泊発電所の火山影響評価に関するコメント回答

平成25年11月13日
北海道電力株式会社

第25回原子力発電所の新規制基準適合性に係る審査会合(平成25年9月25日)における説明内容

洞爺カルデラ周辺の地震活動※1

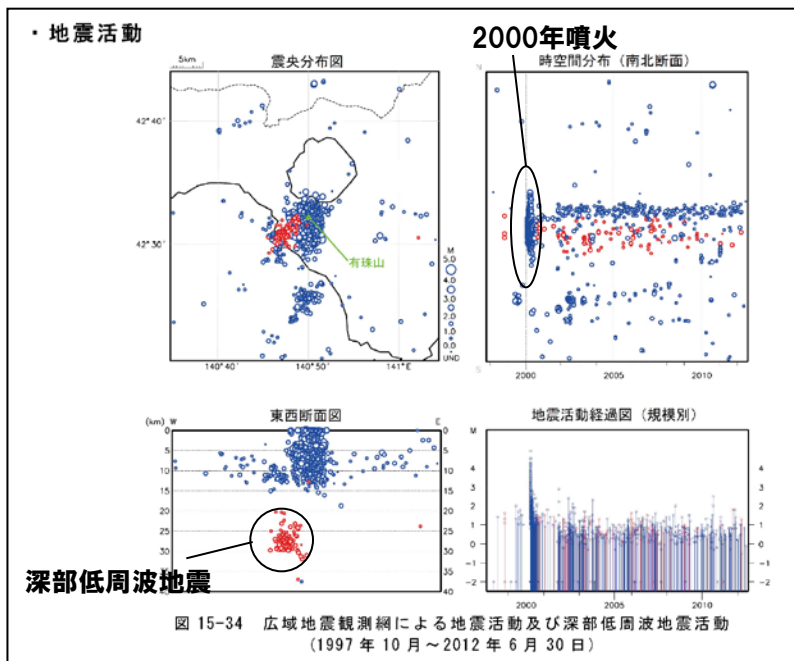
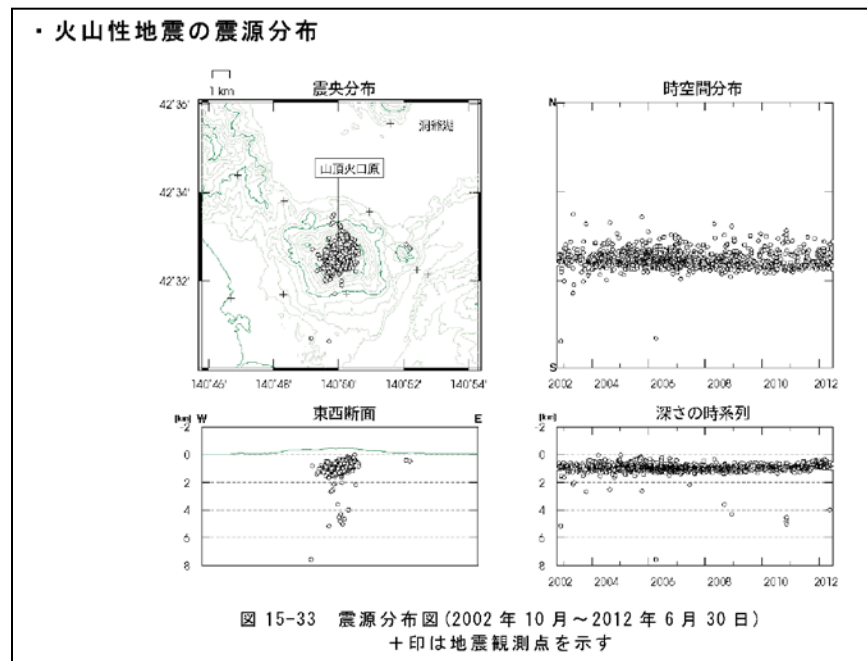
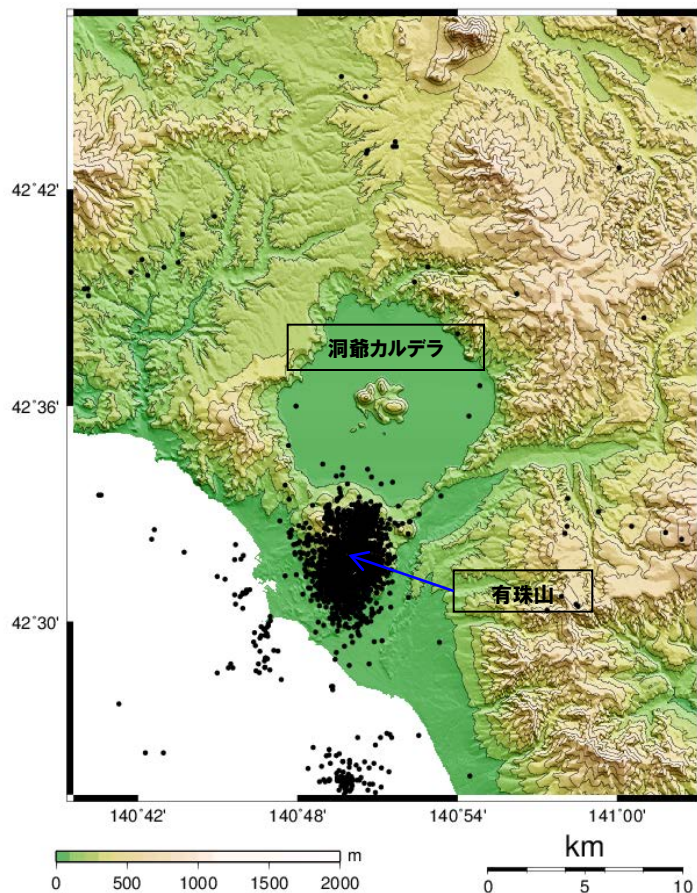
No.	指摘事項
1	<p>洞爺カルデラに関して、最新の地殻変動データ等、公的なデータをレビューすること。</p> <p>洞爺火砕流堆積物についての調査結果を整理して提示すること。</p>

- 洞爺カルデラ周辺においては、有珠山周辺に震央が集中している。
- 浅部の地震活動は、2000年の噴火時に最大となり、噴火後は横ばいで変化の兆候は認められない。
- 噴火後の火山性地震は、山頂火口原(深さ2km以浅)付近に集中しており、規模・位置の時空間分布に変化の兆候は認められない。
- 深部低周波地震活動(約20km以深)は、有珠山の南西付近に認められるが、噴火を挟んで規模・位置の時空間分布に変化の兆候は認められない。

敷地内の火山灰質シルト確認位置

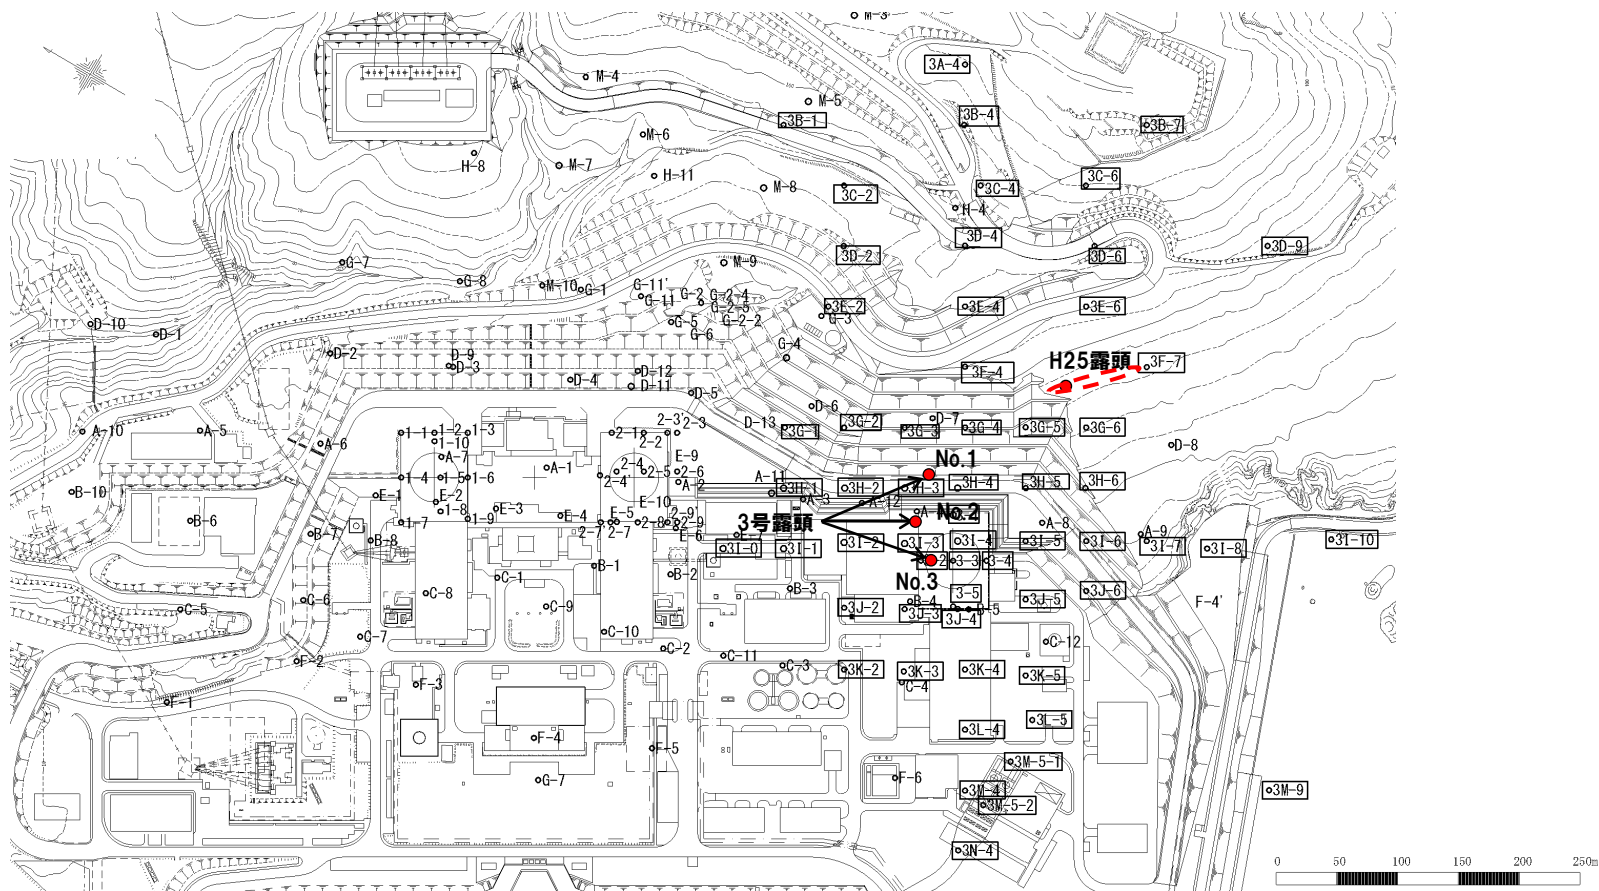
No.	指摘事項
4	火山灰の層厚設定については、敷地内のボーリング調査のデータも確認したうえで、設定の妥当性について説明すること。

○敷地における火山灰の層厚は、露頭で確認された火山灰質シルトの層厚から、40cmと評価する。

モニタリング方法

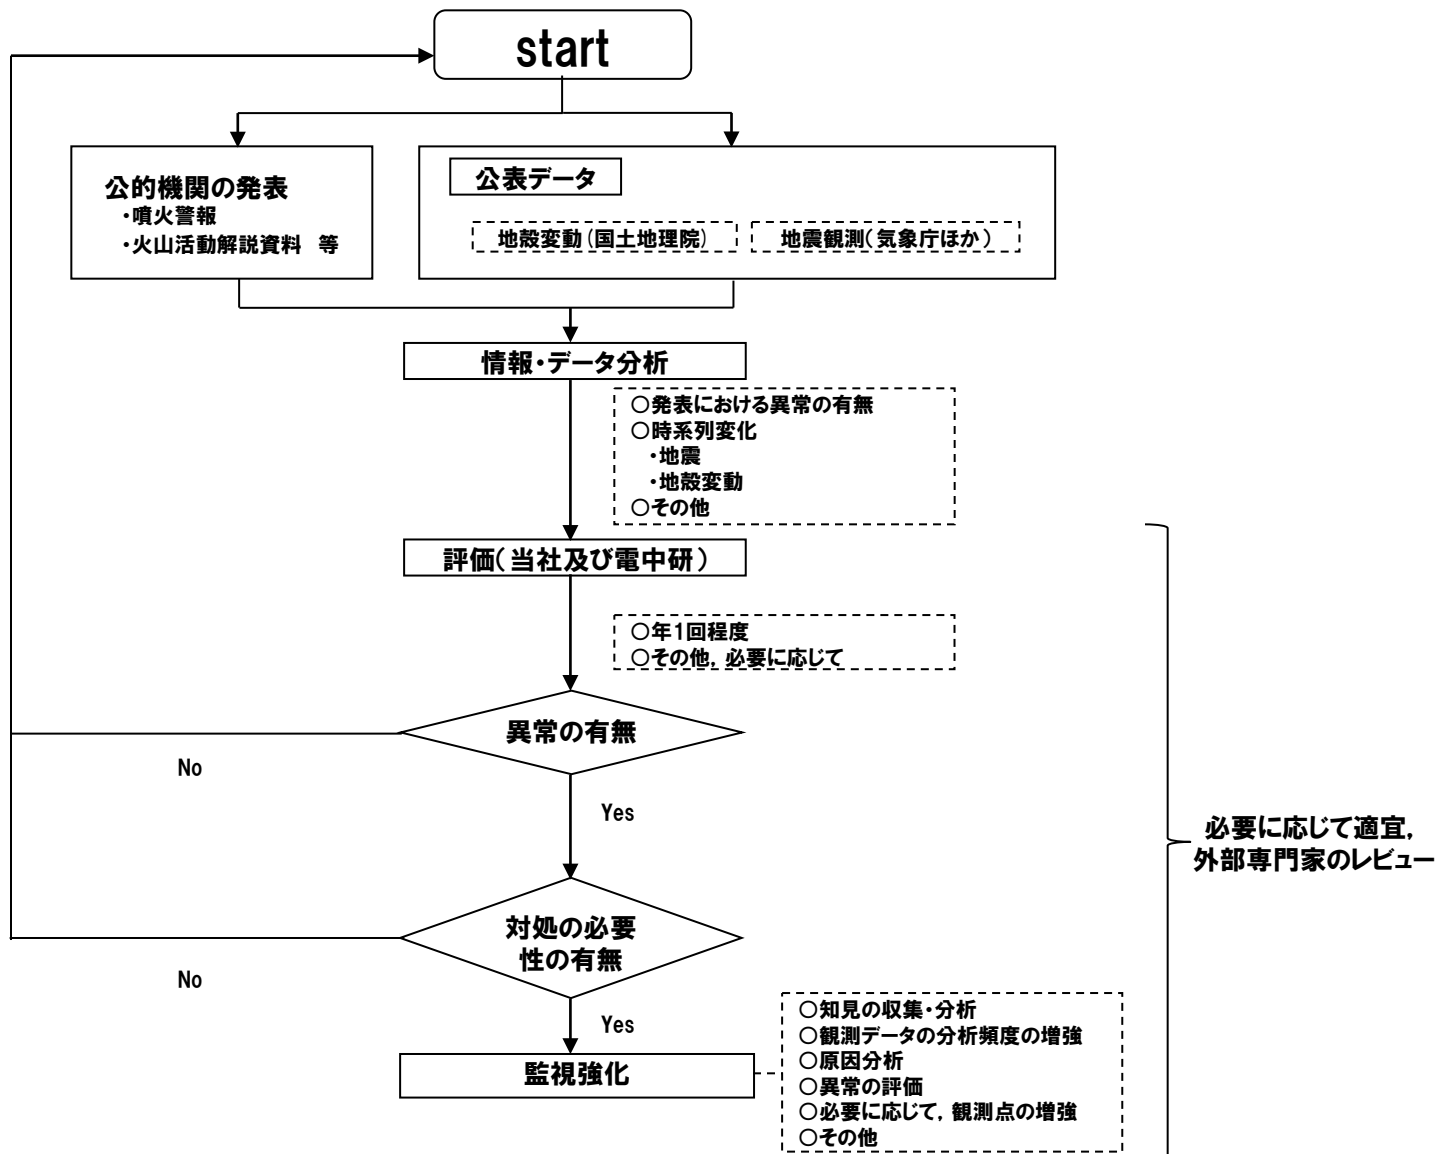
No.	指摘事項
5	ニセコ・雷電火山群，洞爺カルデラについては，公的機関による検討結果だけではなく，自主的な観測も含めて，モニタリングが必要ではないか。

- ニセコ・雷電火山群及び洞爺カルデラについて、自主的にモニタリングを行う。
 - ・ニセコ・雷電火山群については、設計対応不可能な火山事象が運用期間中に影響を及ぼす可能性は十分小さいと評価しており、既往最大規模の噴火を考慮しても発電所に影響を及ぼさないと判断されるが、敷地から近いことや、敷地との間に地形的障害物がないことを考慮し、念のため、自主的にモニタリングを行う。
 - ・洞爺カルデラについては、設計対応不可能な火山事象が運用期間中に影響を及ぼす可能性は十分小さいと評価しており、既往最大規模の噴火を考慮しても発電所に影響を及ぼさないと判断されるが、敷地近くに設計対応不可能な火山事象が到達していることを考慮し、念のため、自主的にモニタリングを行う。
- モニタリング項目は、公的機関(国土地理院, 気象庁等)の観測網によるデータを用いた地殻変動及び地震観測とする。
- その他、公的機関による発表情報等を収集・分析し、活動状況に変化がないことを定期的に確認する。

- 当社のモニタリング評価結果について、必要に応じて、外部専門家による助言をいただくこととする。
